Processo nº 2090.01.0032632/2024-52

Procedência: Despacho nº 248/2024/FEAM/URA ASF - CAT

Assunto: Arquivamento do processo SLA nº 326/2024 – Adeel Alimentos S.A.

DESPACHO

Figura 01 : Área de Reserva Legal (RL) delimitada em planta, com projeção realizada pela equipe da CAT e mapa de averbação.
Fonte : Autos do Processo Administrativo nº 326/2024 e Google Earth Pro.

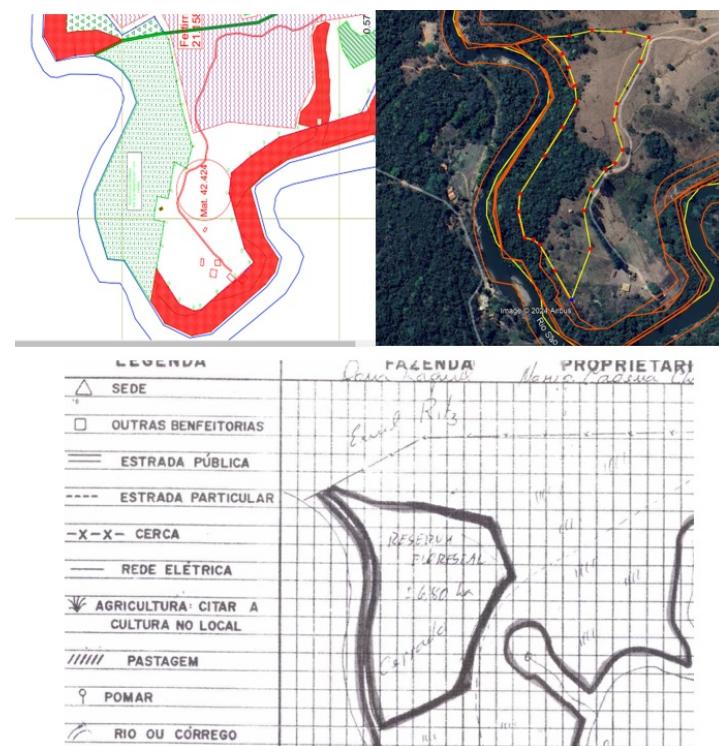
Avaliação técnica: Item parcialmente atendido. Os limites da área de Reserva Legal da matrícula nº 42.424 ainda continua incompatível com o mapa de averbação, inclusive parte da área está sobreposta a APP do curso d'água, há também uma edificação que aparentemente está sendo desconsiderada da área de RL. Na imagem de satélite abaixo é possível verificar os limites da área, conforme planta topográfica apresentada e a projeção da área (no entendimento da equipe técnica) considerando o mapa de averbação.

Figura 02 : Consulta realizada ao SICAR, onde se observa a existência de dois cadastros ainda ativos.

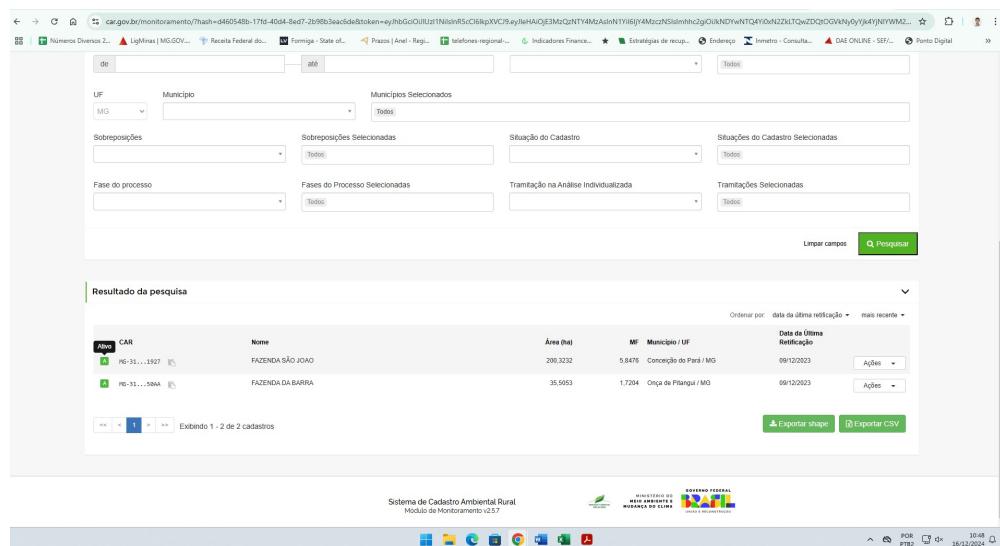
Avaliação Técnica: Item não atendido. A empresa apresentou protocolo de peticionamento no processo SEI nº 2100.01.0029382/2024-52, solicitando o cancelamento junto ao Instituto Estadual de Florestas (IEF), além de anexar cópia de um e-mail enviado pelo órgão em 04/10/2024, no qual foi exigida a adequação da documentação submetida. Contudo, até o momento, não foi apresentada qualquer comprovação de que a exigência formulada pelo órgão ambiental foi atendida. Além disso, consulta realizada no Sistema de Cadastro Ambiental Rural (Sicar) revelou que ambos os cadastros permanecem ativos, demonstrando que o cancelamento necessário ainda não foi efetivado.
